## 高所作業車のサービスキャンペーンに関するお知らせ

2019年7月12日、高所作業車の一部の車両について、下記内容のサービスキャンペーンを国土交通省へ通知致しました。

### 改善箇所説明図

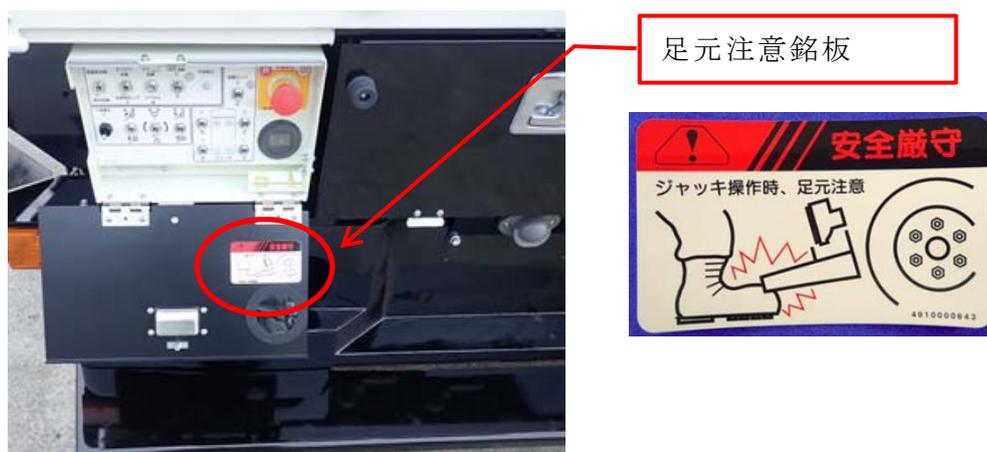
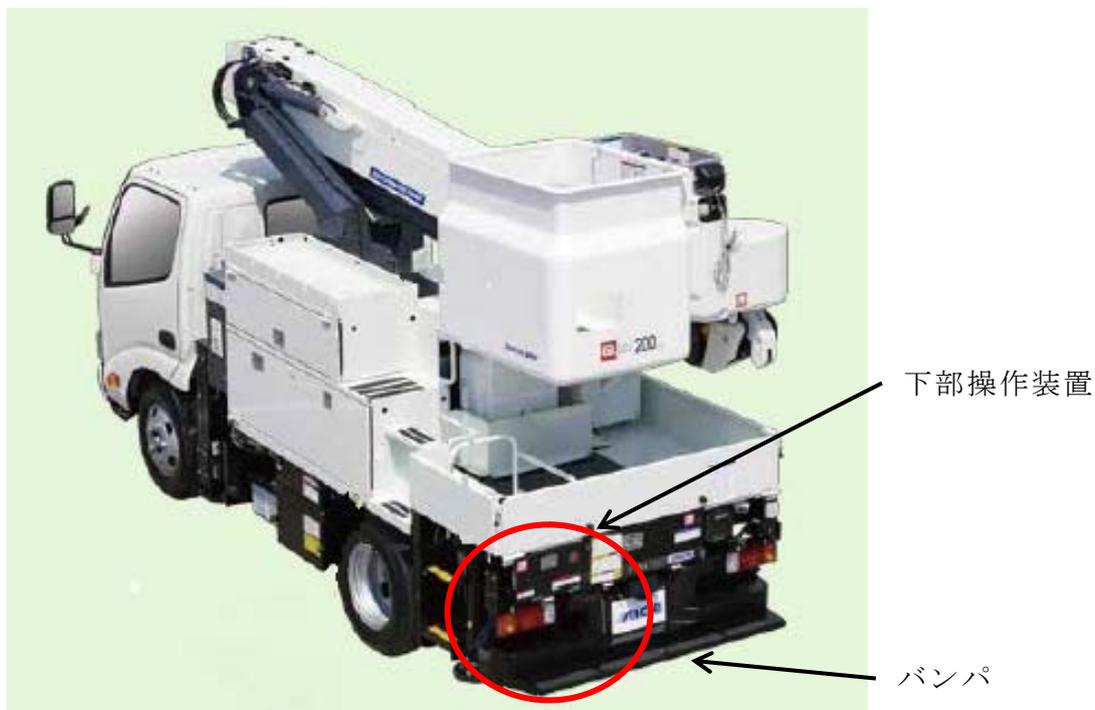
高所作業車の下部操作装置部において、銘板の貼付け指示が不適切なため、ジャッキ操作を行う際に車両後部のバンパと道路等で足を挟まないよう注意喚起する足元注意銘板が貼付けられていないものがあります。

全車両、下部操作位置に足元注意銘板を貼付ます。
